**Gevelpubliciteit**

Nieuwe toestand  
SNEDE AA' (met gabarit)  
Schaal 1/100

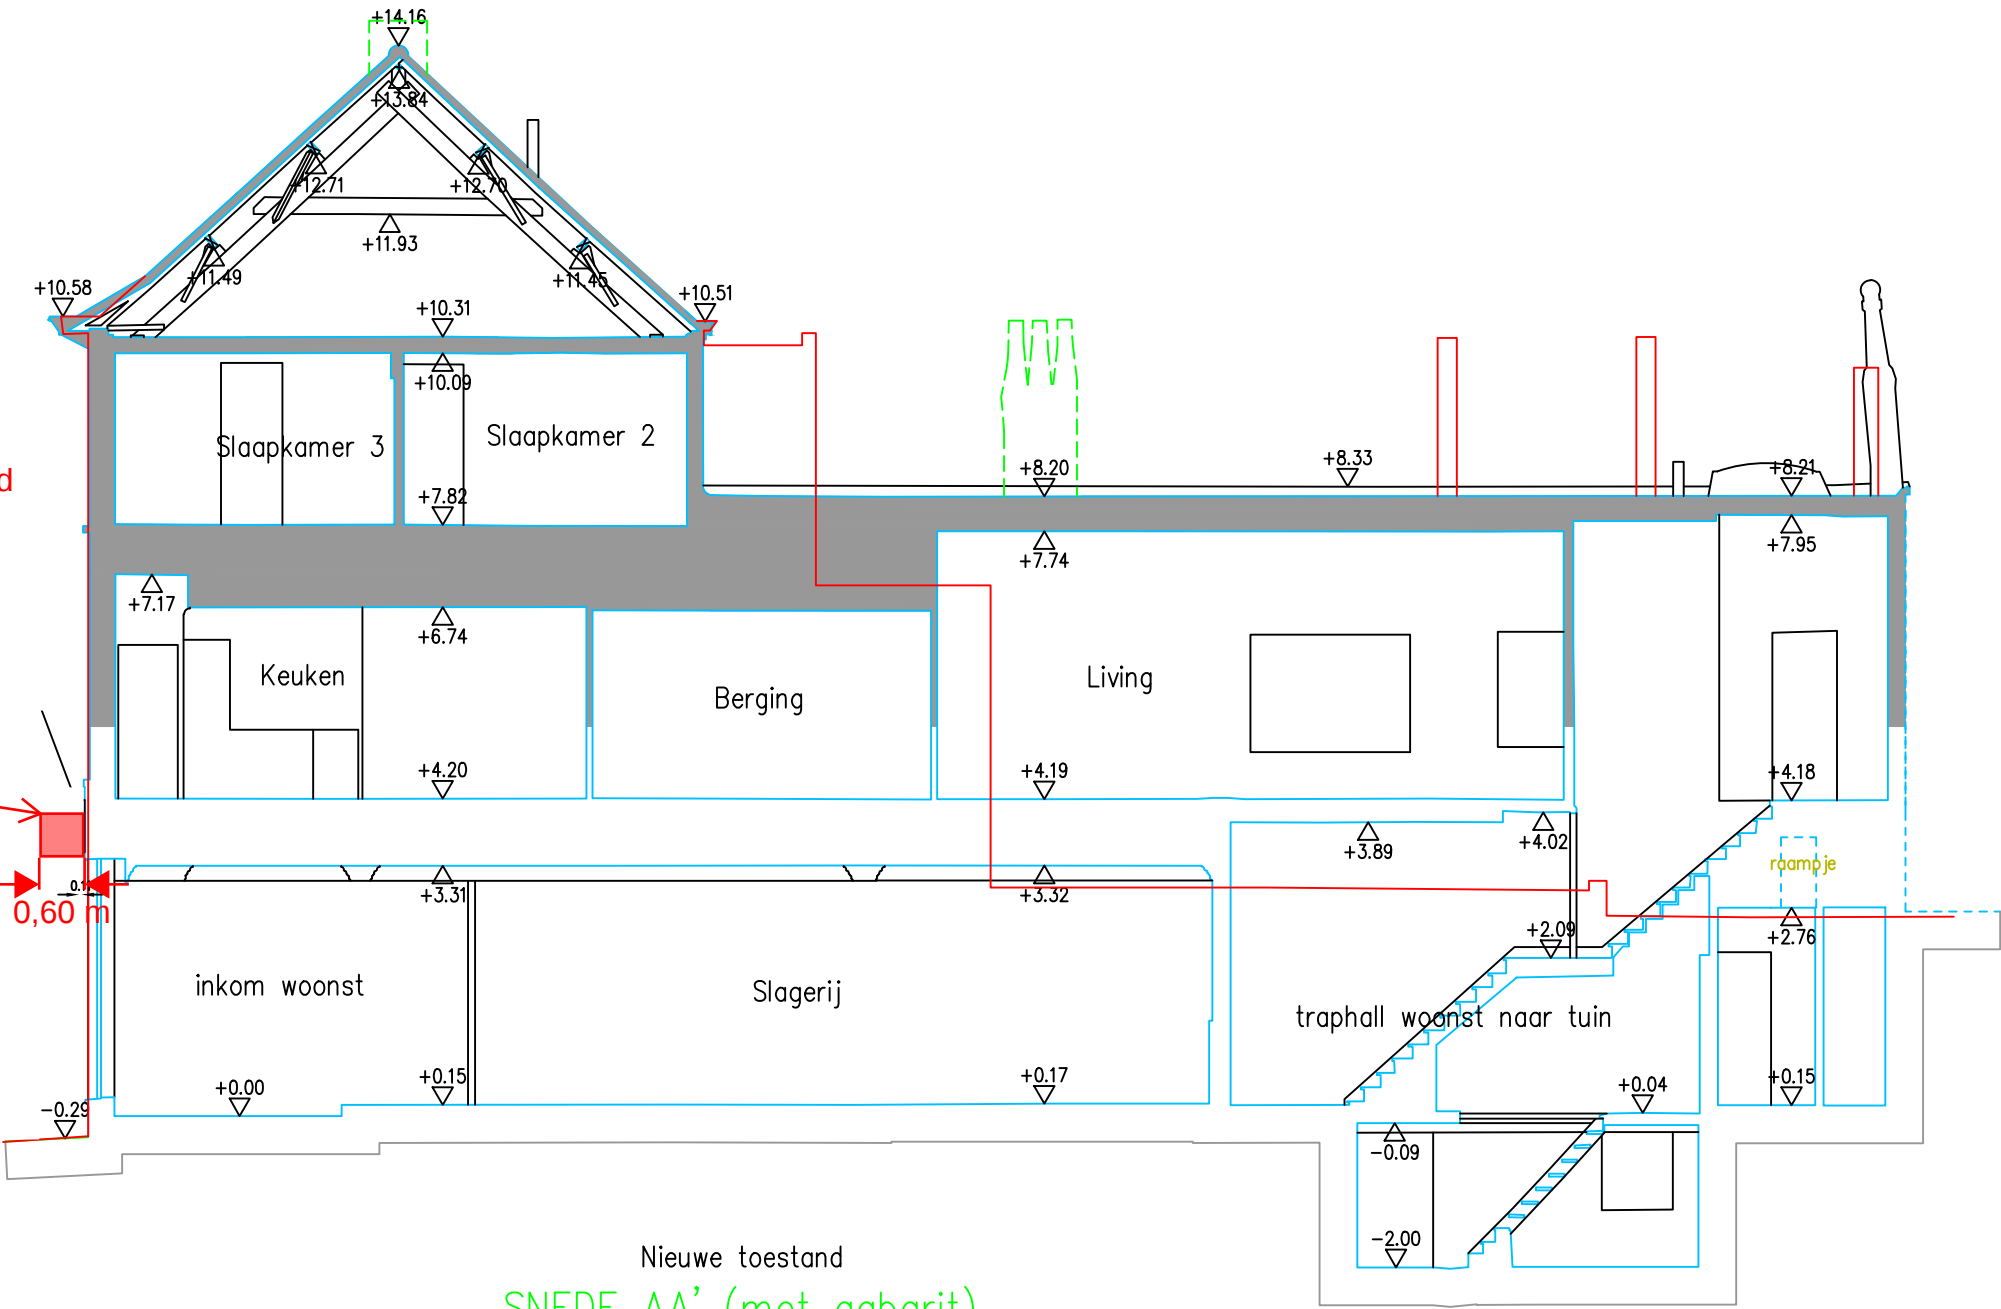
De haakse gevelpubliciteit dient beperkt te worden tot een uitsprong van maximaal 60cm (incl. bevestigingsmethode) op een vrije hoogte van min. +3m boven het trottoirpeil. Er kan hier slechts akkoord worden gegaan met 1 haakse gevelpubliciteit.

De losse belettering dient voorzien te worden in de zone boven de inkom van de handelszaak (zie ook aanduiding plan)

**ZIE BIJZONDERE  
VOORWAARDE(N)**

**Uitgesloten uit de vergunning**  
Het voorzien van haakse  
gevelpubliciteit rechts op de  
voorgevel
